Vooroverleg- en inspraaknota voorontwerpbestemmingsplan 'Melkpad – Diepeweg'

1. Inleiding

21 juni 10.00 uur

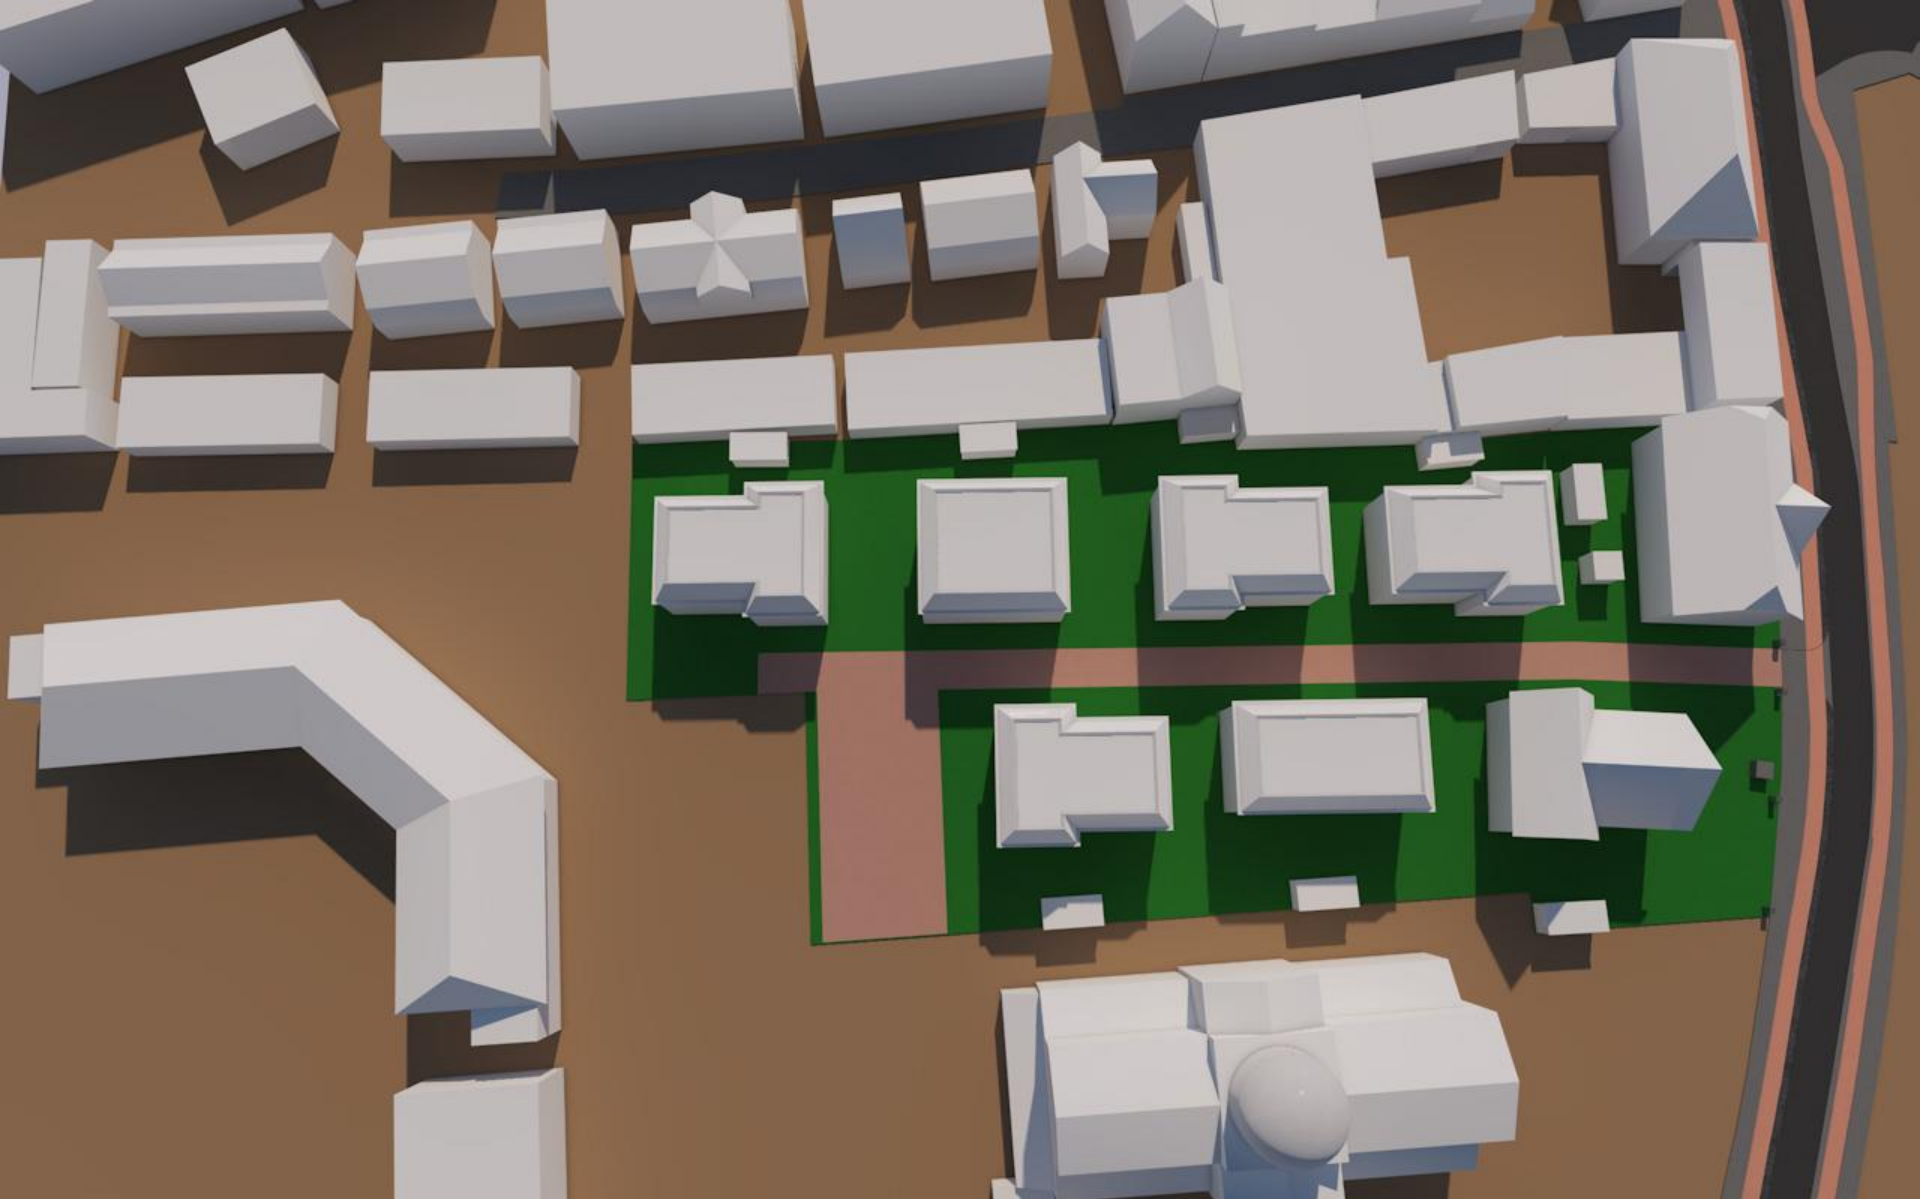
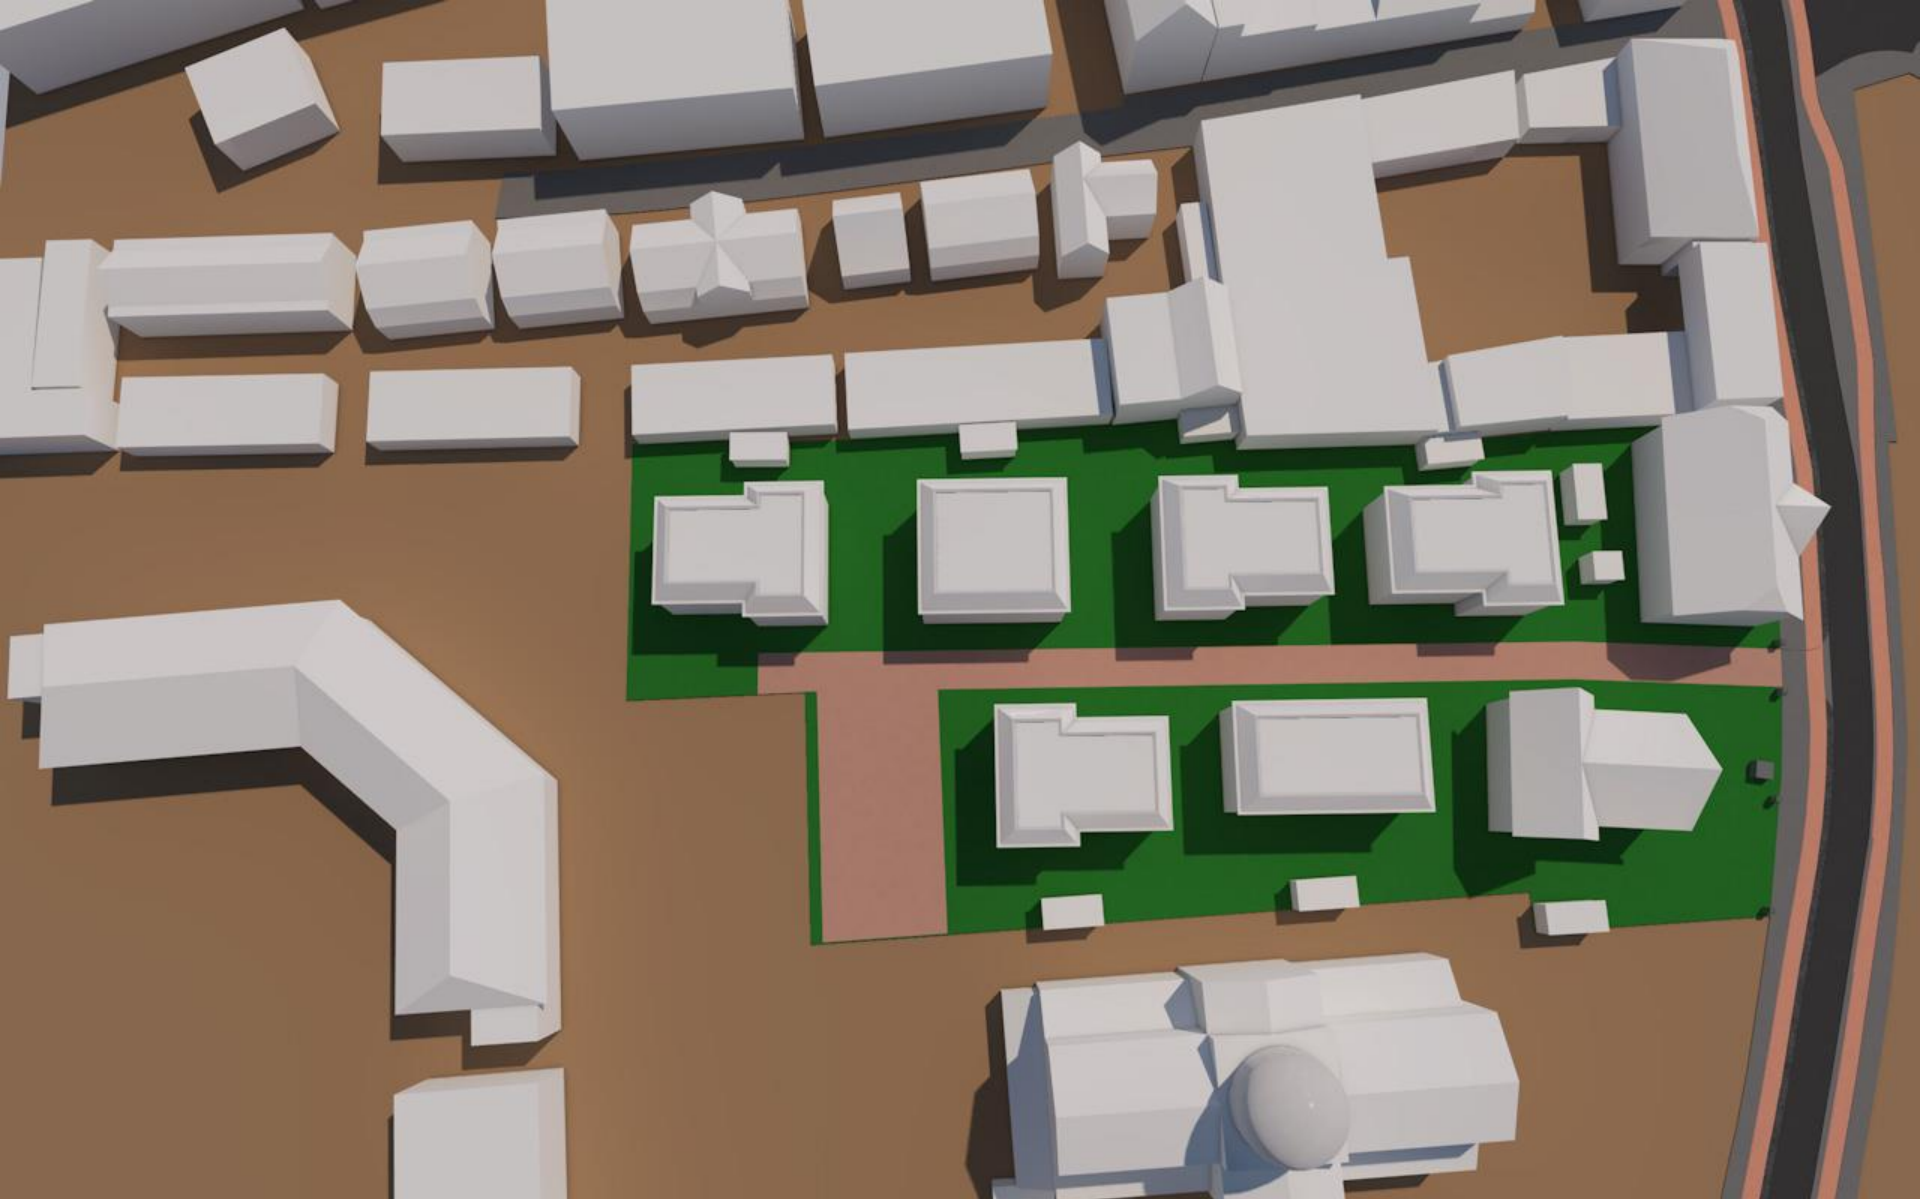
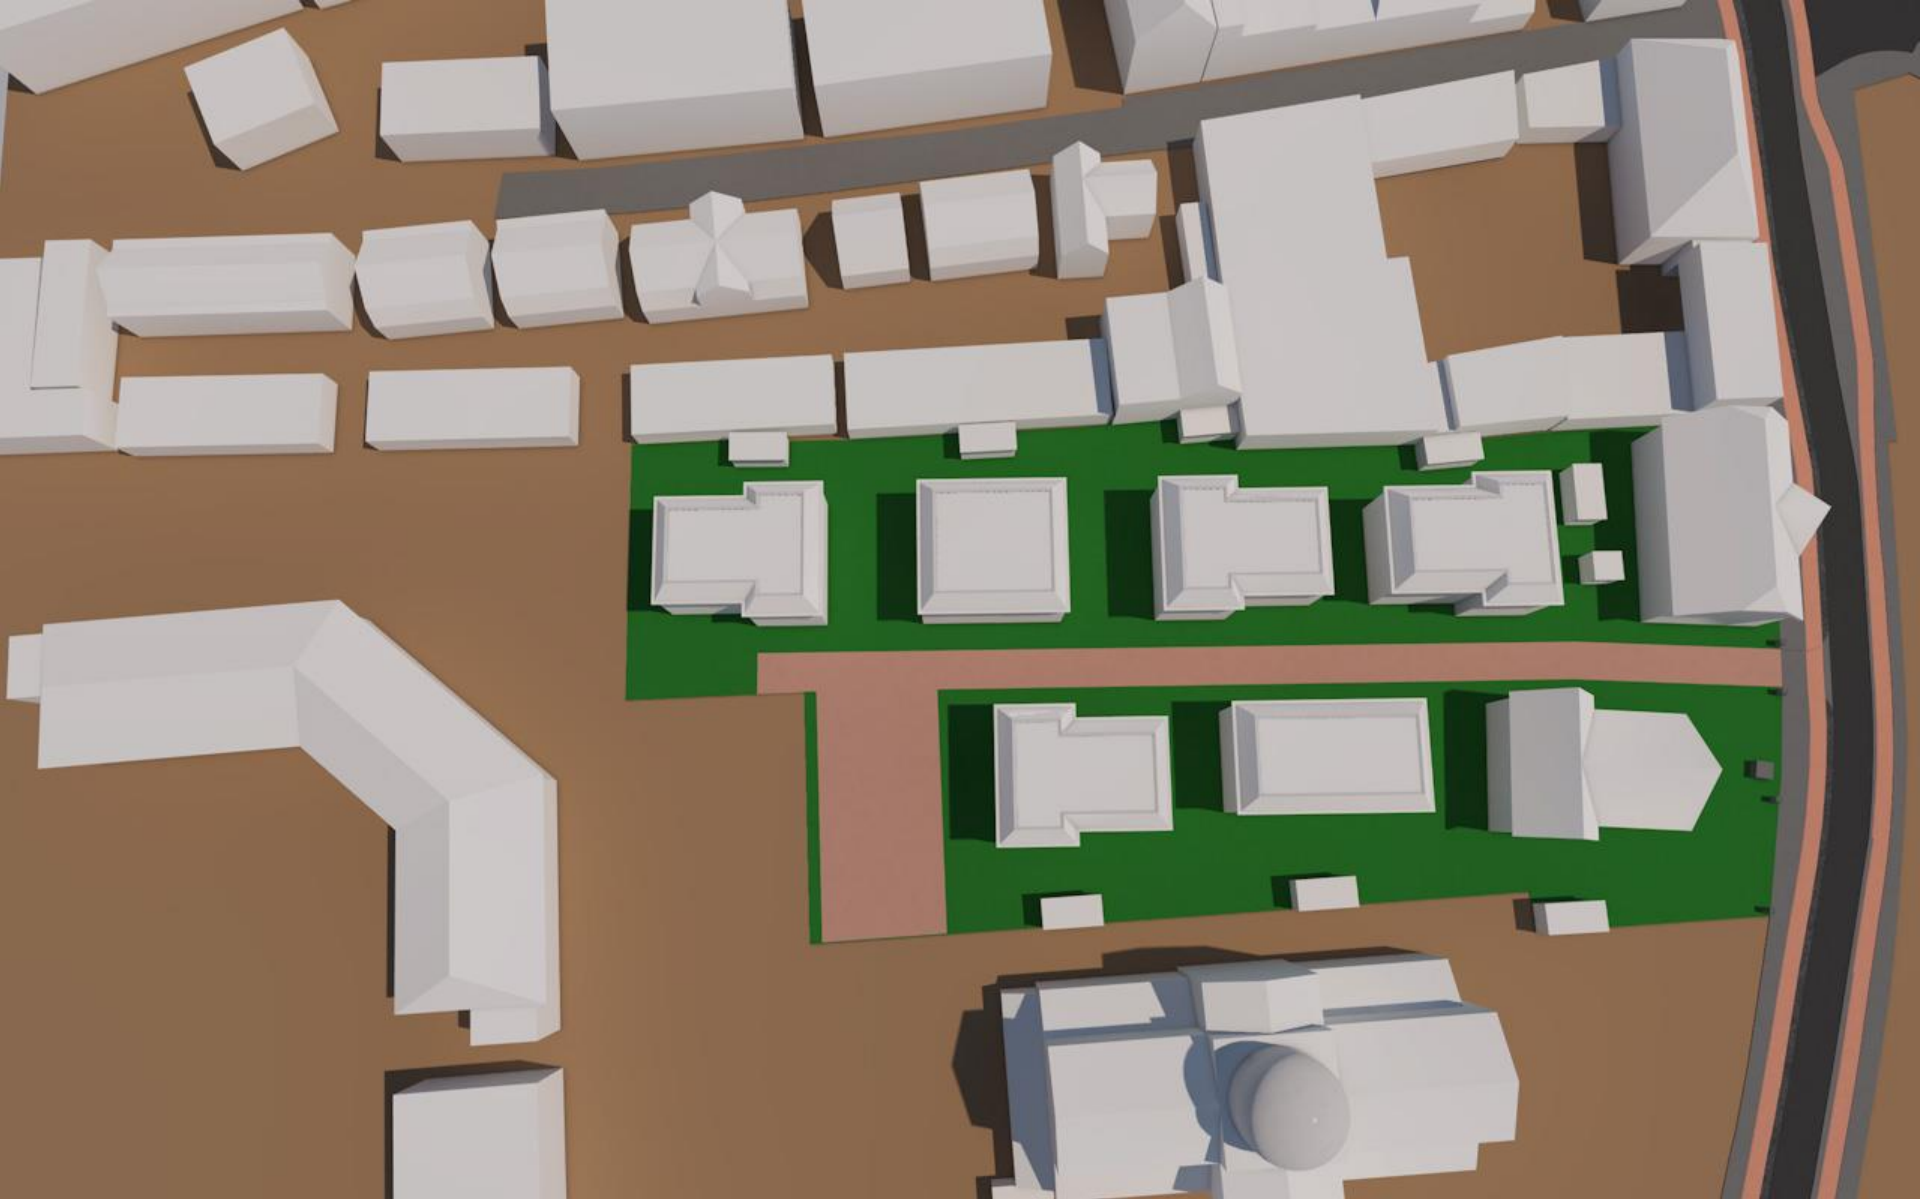
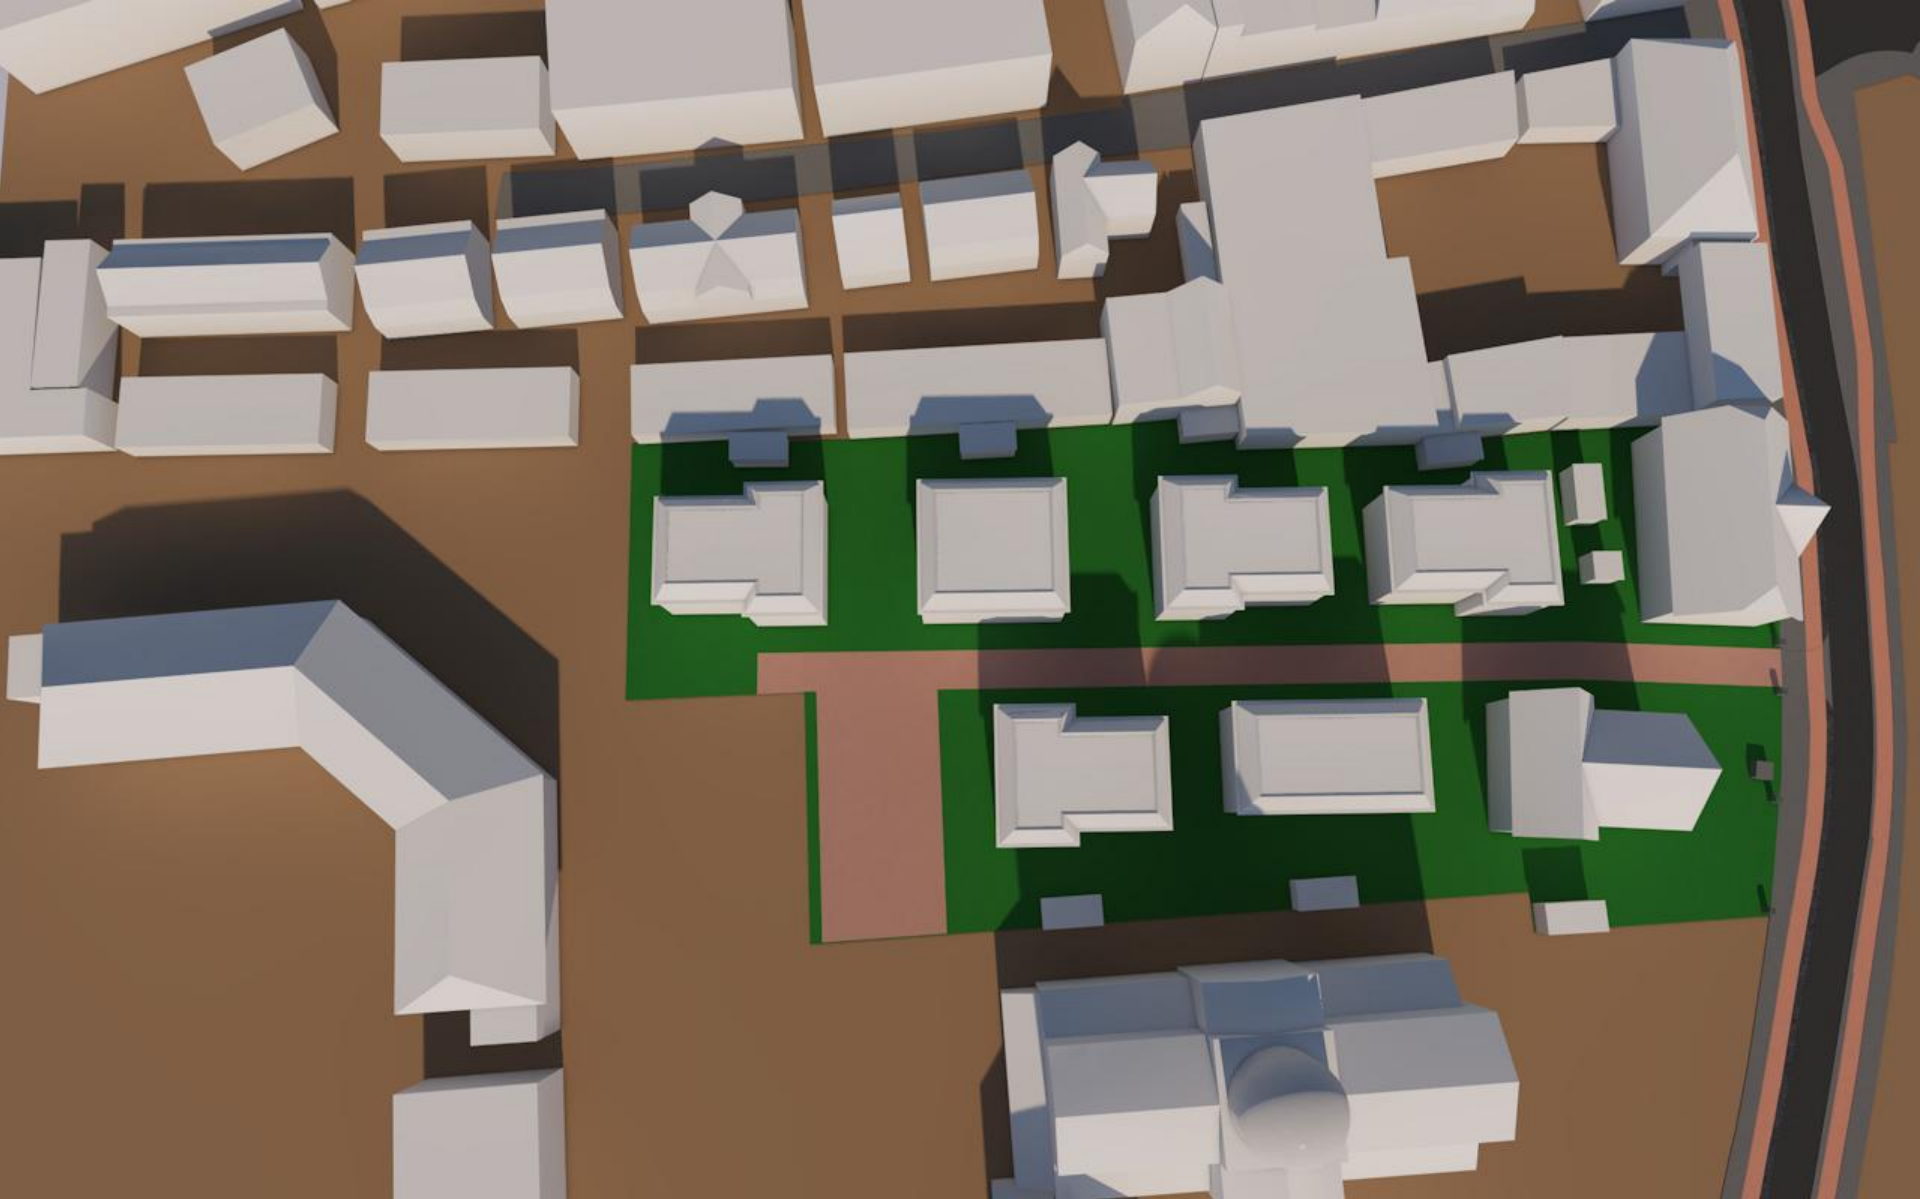
Plannen zorgen voor verlies aan (zon)licht. Gevraagd wordt om een bezonningsstudie. Er is zorg dat de lichtopbrengst van zonnepanelen (Diepeweg 23) achteruit gaat. Het appartementengebouw haalt alle (zon)licht weg van terrassen van verhuurde appartementen op de nummers 11 en 13.

Ontwikkelaar Lingotto heeft een zonnestudie opgesteld, die als bijlage c onderdeel is van deze nota. Alleen voor de percelen aan de Diepeweg is er beperkte schaduwwerking als gevolg van de plannen voor het Nefkens-terrein.
